DODATEK č. 1 ke SMLouvě o dílo

„Rekonstrukce bytového domu Dejvická 184/4“

Příloha č. 1 – Změnové listy č. 3, 6, 8, 11, 14, 15, 17, 18, 19, 21, 28, 29, 30 a 31

4. NP - 20 ZEMAN STREET

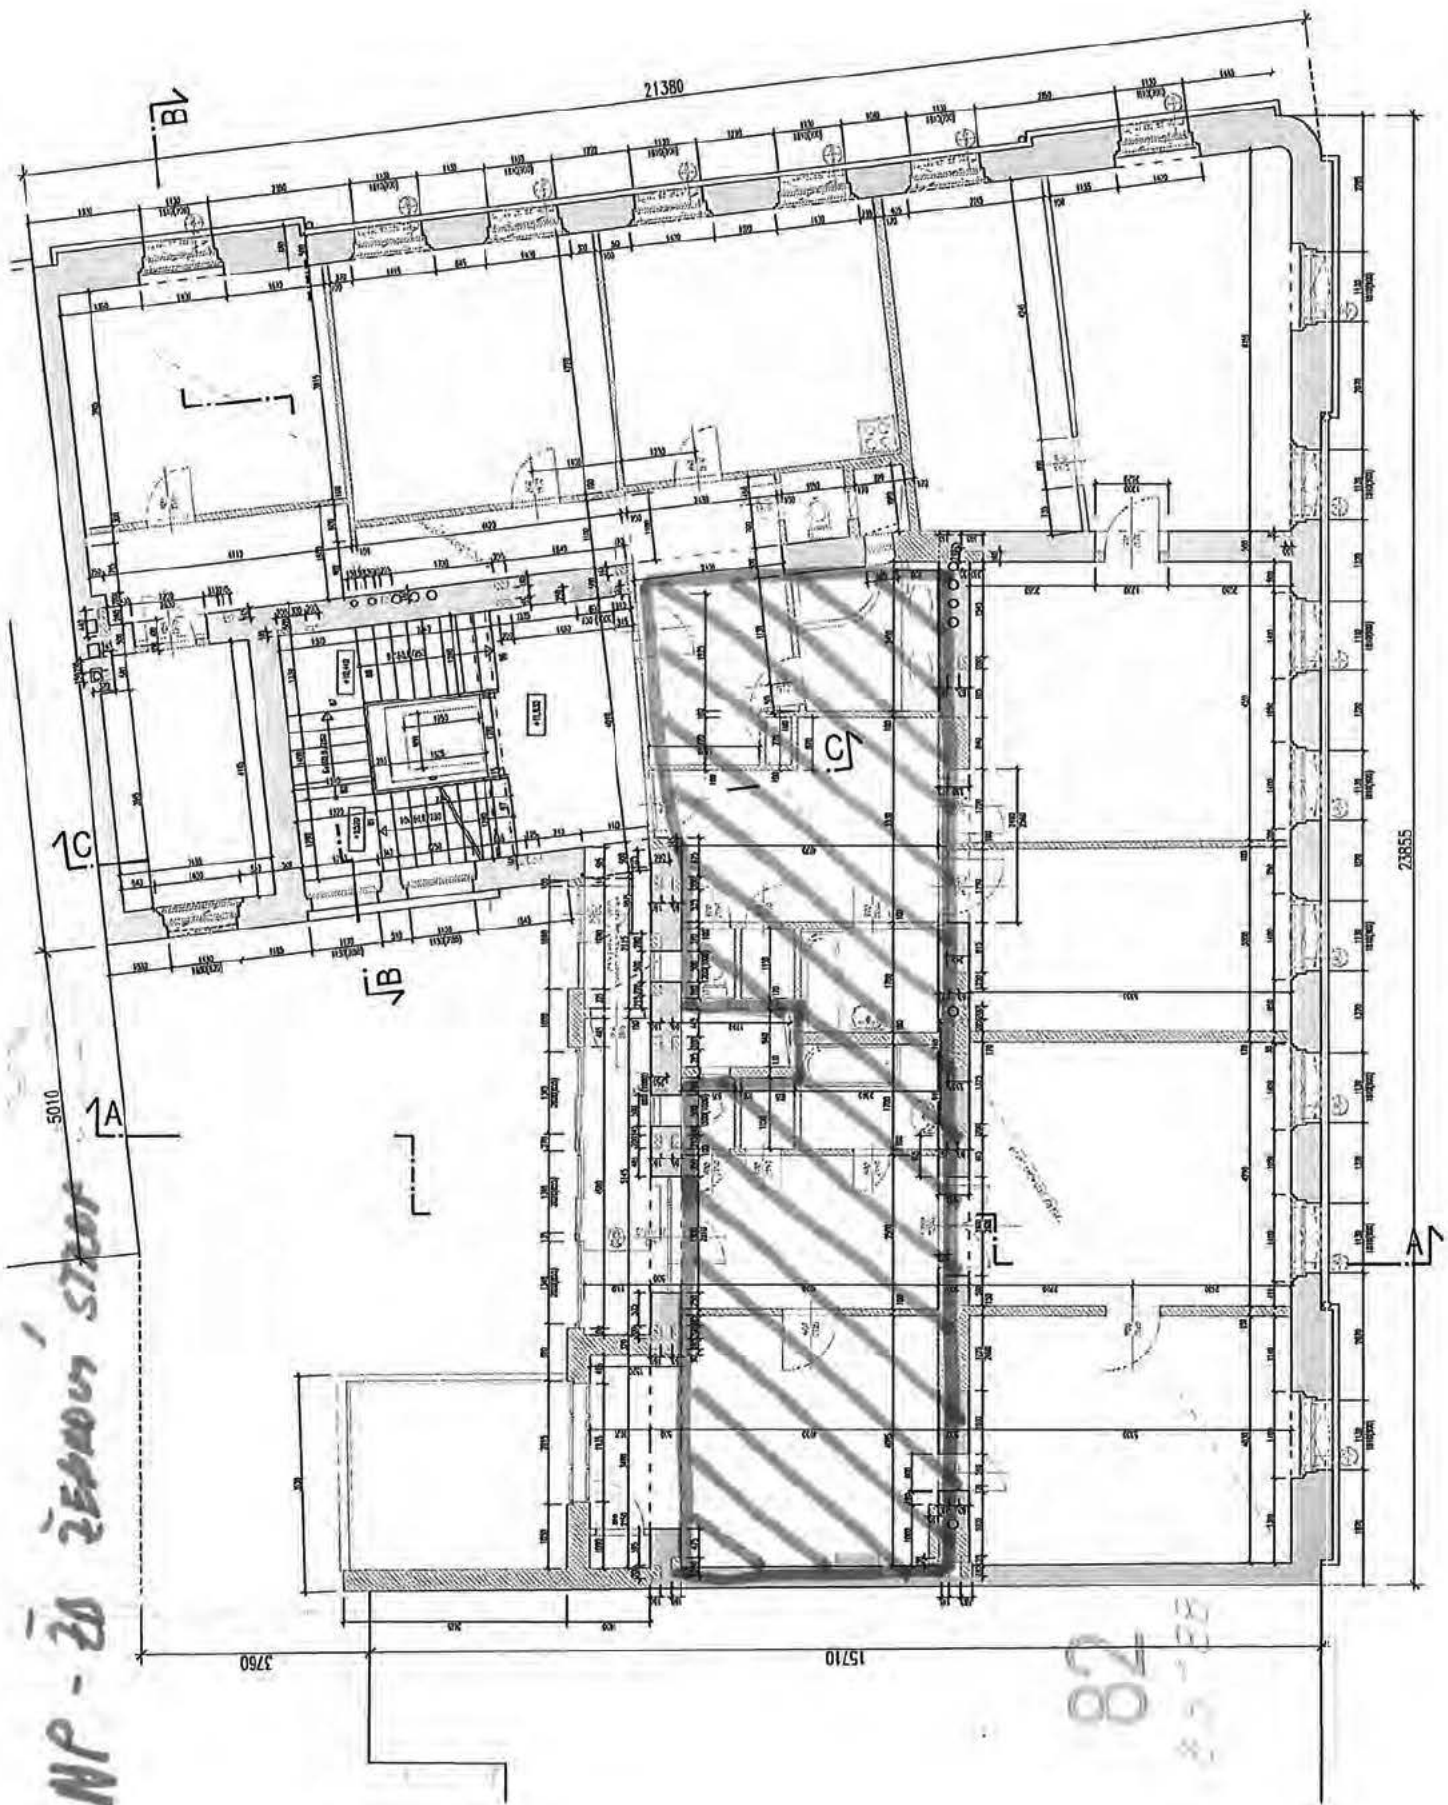
Při bouracích pracích – odkrytí stropů, bylo zjištěno, že v 4.NP a 5.NP je namísto dřevěného trámového stropu strop žebrový železobetonový. Bourání ŽB žebrového stropu a likvidace sutí není obsaženo ve výkazu výměr.

Vybourání stávajícího ŽB žebrového stropu v 4.NP a 5.NP v rozsahu dle přiložených půdorysů, vč. likvidace sutí.

POKYN PRO STAVBU Č.1

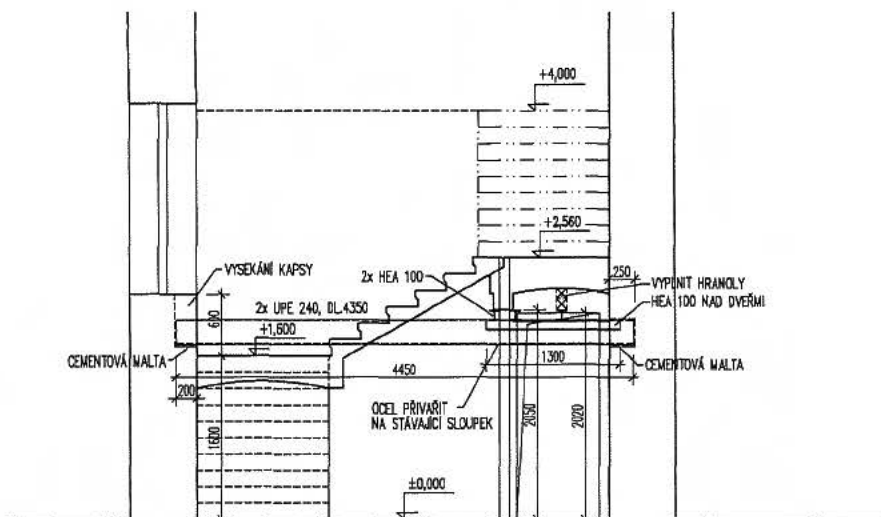
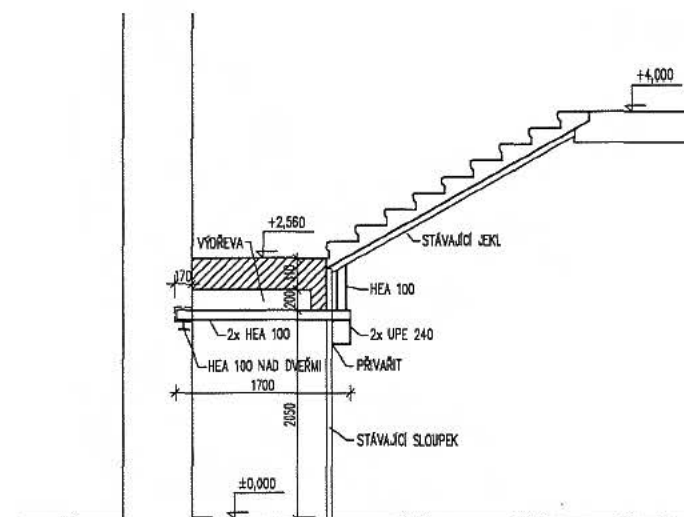
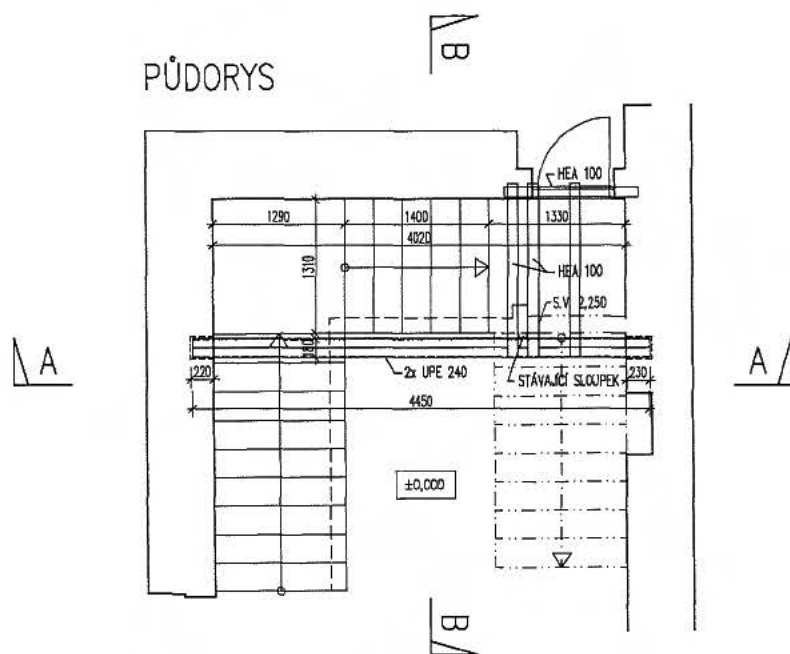
Dle požadavku statika bude stávající schodiště (mezipodesta a jedno rameno v 1.NP) podchyceno dočasnou ocelovou konstrukcí a také zřízeno provizorní ocelové schodiště z 1.NP do 2.NP po vybourání stáv. kamenného schodiště a podesty. Demontáž konstrukce a vyspravení zdiva po demontáži.

Dodávka a montáž ocelové konstrukce pro podchycení stávajícího nebouraného ramene a mezipodesty z 1.NP do 2.NP, vysekání kapes ve zdivu, podbetonování zhlaví nosníků, zazdívka kapes. Následně montáž ocelové konstrukce dočasného schodiště s podlahou z fošen. Demontáž konstrukce a zazdívka kapes.

PODCHYCENÍ SCHODIŠTĚ Z 1.NP DO 2.NP
 PODEPŘENÍ KLENBY POMOCÍ VÝDŘEVY
 ROZMĚRY NUTNO OVĚŘIT NA STAVBĚ!
 29.5.2019

PŮDORYS 1. PP (STROPY, ZÁKLADY, PODCHYČENÍ)

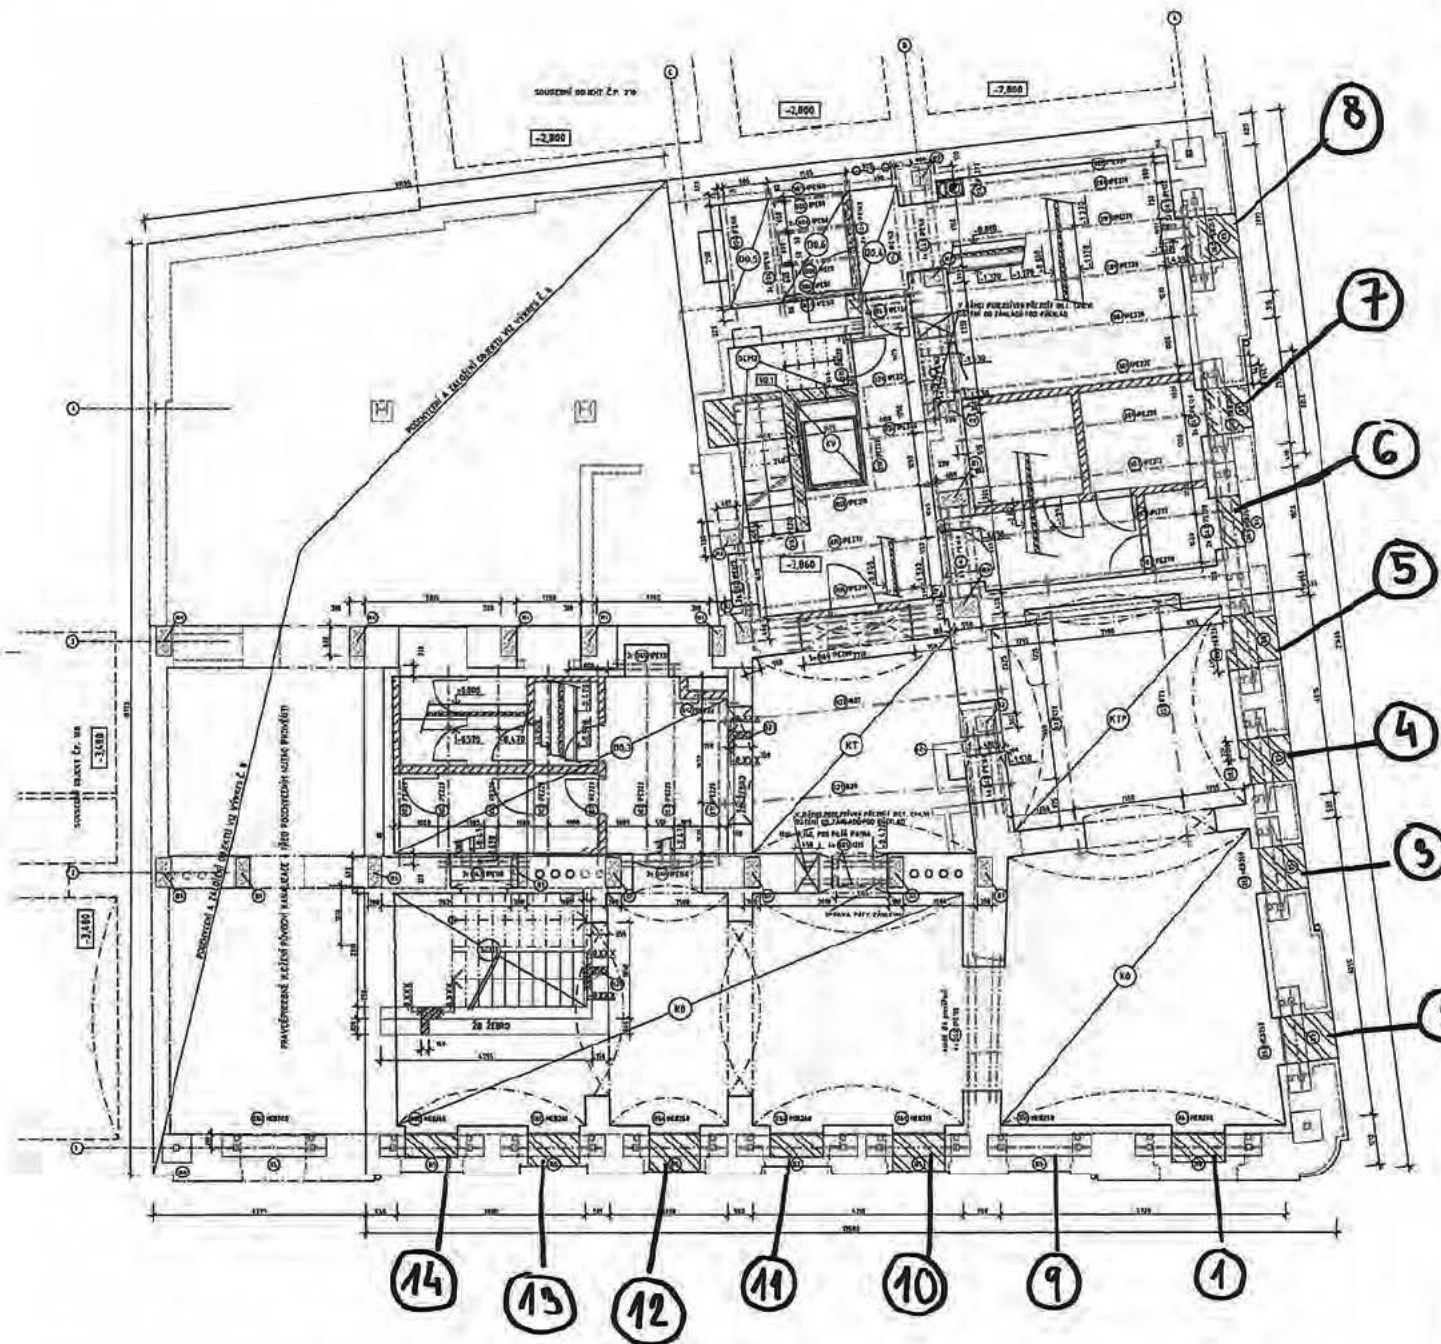
Na základě Pokynu pro stavbu č.2 budou pod ŽB prahy vybourány stávající cihelné parapety a bude provedena únosnější vyzdívka z betonových cihel až pod ŽB prahy.

Vybourání cihelných parapetů u jednotlivých nik v 1.PP a přezdění z betonových cihel až pod ŽB prahy.

Generální projektant zapracuje změnu do celkového půdorysu a řezů v rámci prováděcí projektové dokumentace.

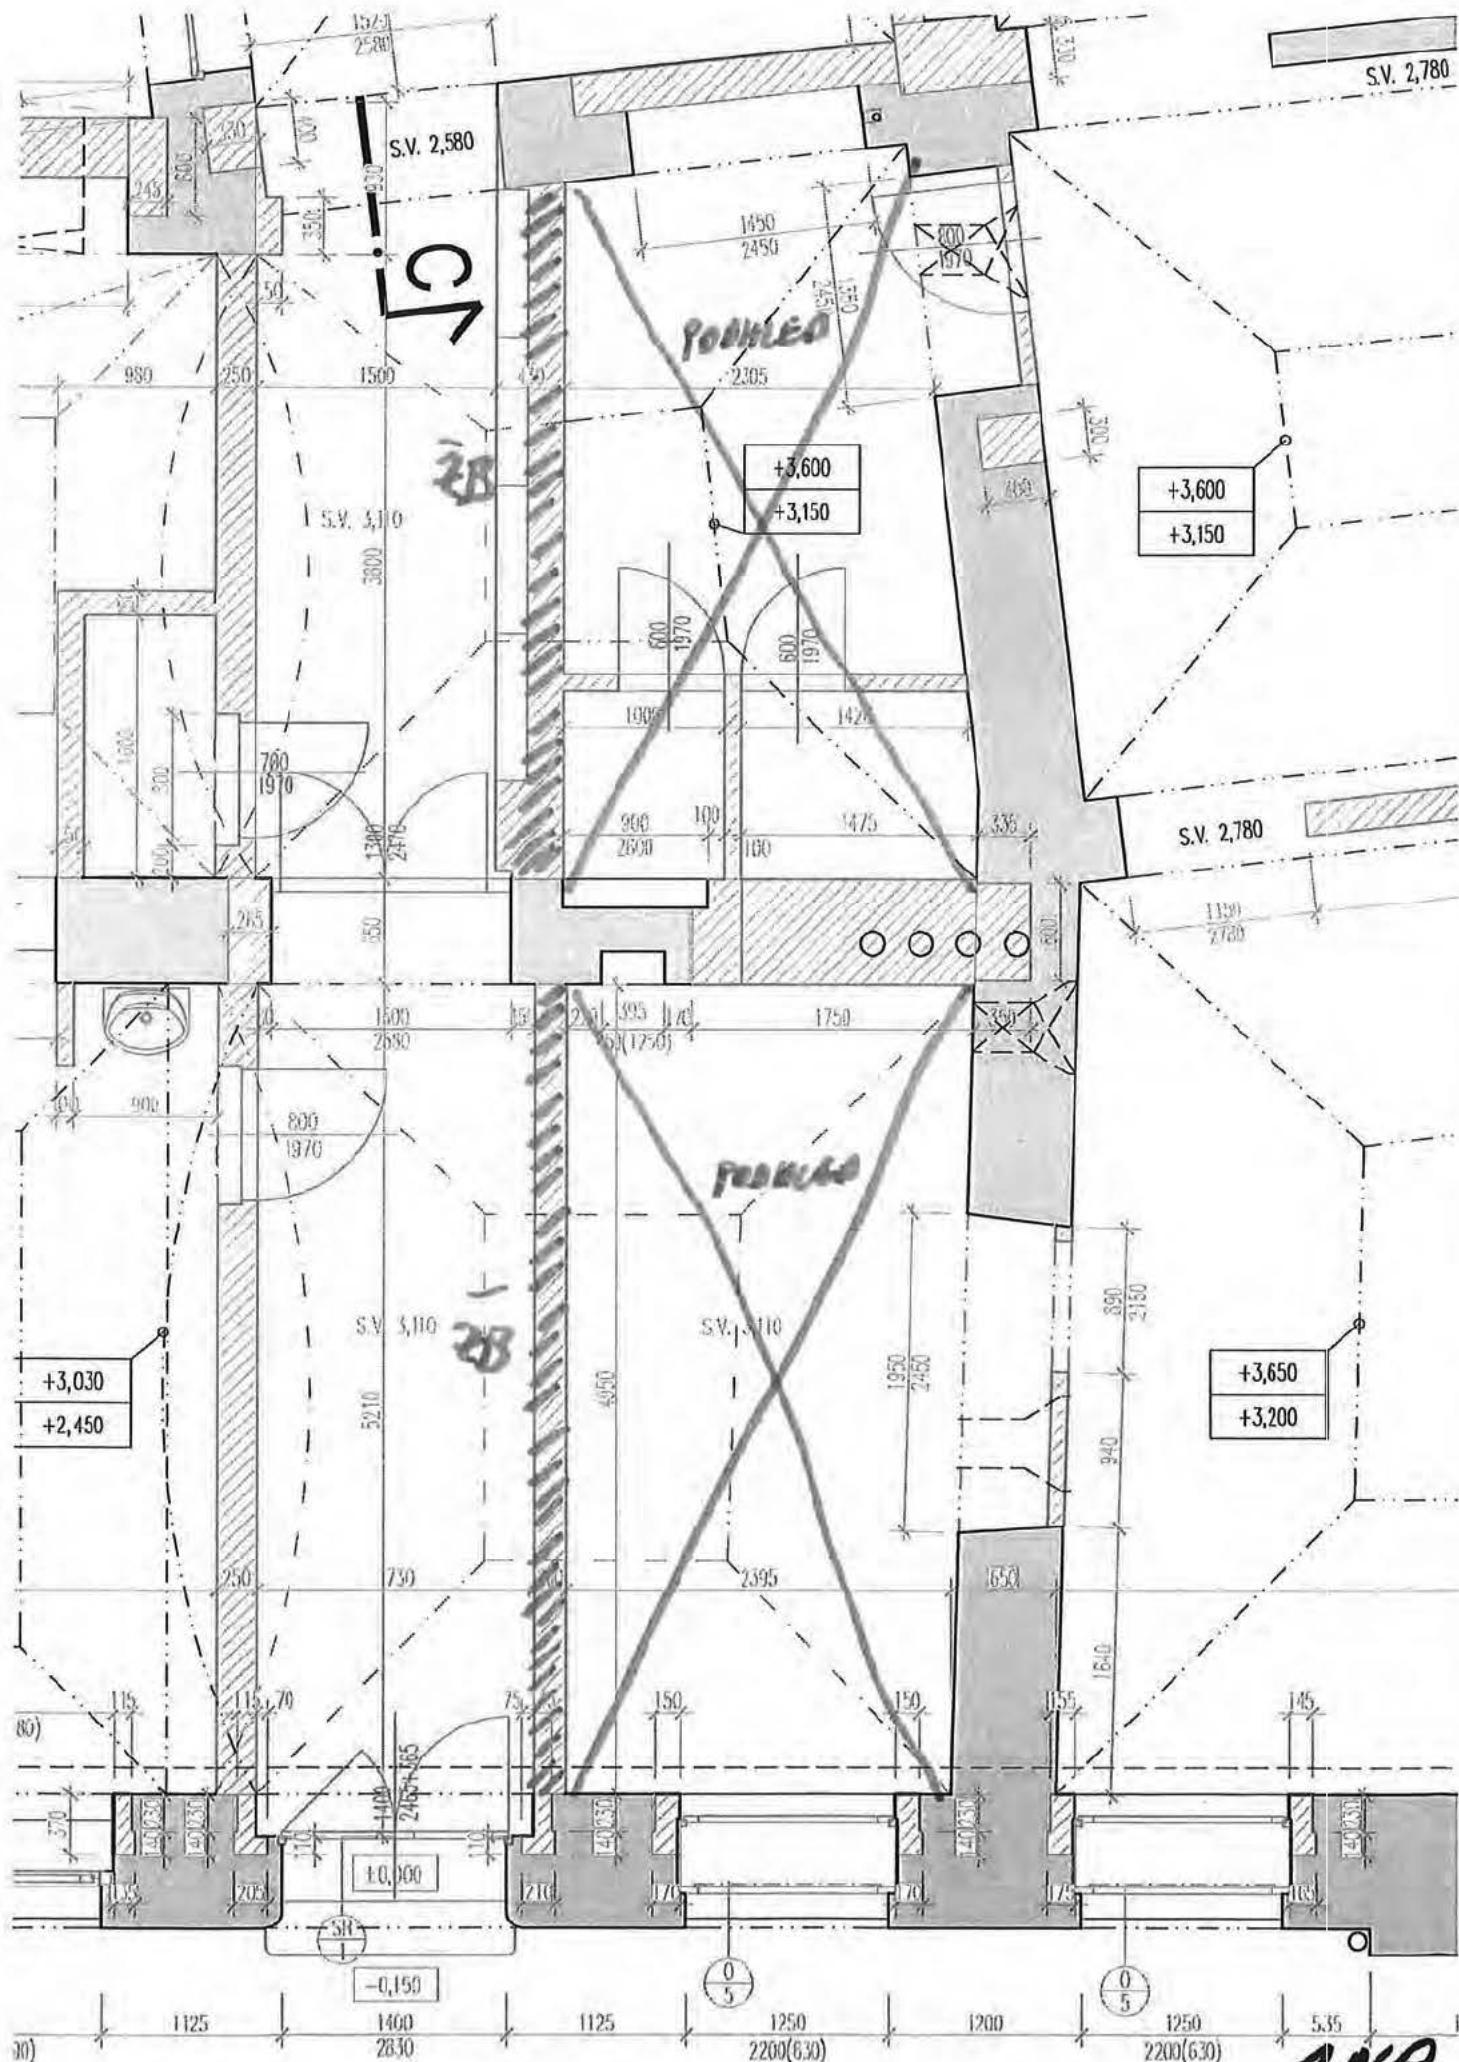
Při bouracích pracích bylo zjištěno, že dvě stěny, které měly být cihelné, jsou železobetonové. Ve dvou místnostech byl také zjištěn zavěšený betonový podhled.

Vybourání železobetonových stěn a betonového podhledu.
